OSSERVAZIONI all'ISTANZA di V.I.A. del MASTER PLAN dell'AEROPORTO di VERONA

Osservazioni alla "Istanza di V.I.A." relativa al Master Plan del Piano di Sviluppo dell'Aeroporto "Valerio Catullo" di Verona.

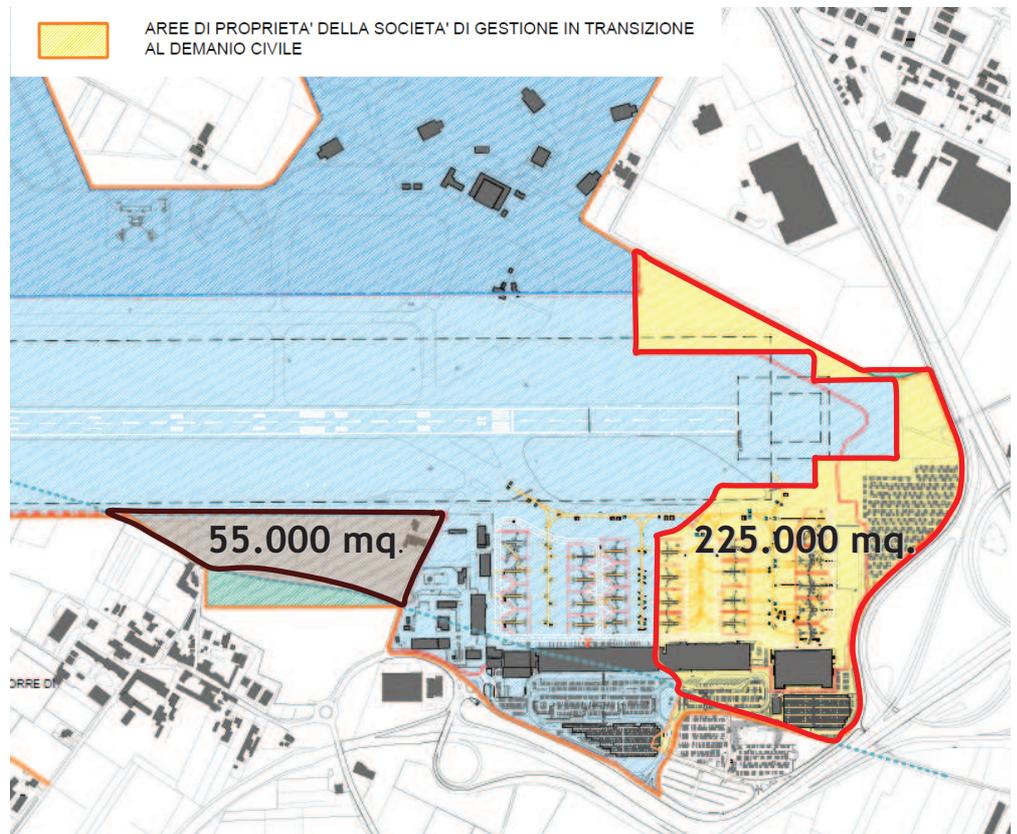
Dalla Tavola n° 7 - "Aree da acquisire" con il colore giallo sono indicate le aree di proprietà della Catullo SpA, tutte aree che sono ubicate nel Comune di Sommacampagna e che in questi anni sono state sottratte al territorio di Caselle e mai compensate e/o... mitigate.

Oltre alle aree già sottratte, circa **225.000 mq.** nel Master Plan, anche altri **55.000 mq.** verranno sottratti al territorio di Caselle, ed è evidente che l'aver sottratto circa **280.000 mq.** queste sottrazioni, da oggi devono essere compensate e... restituite.
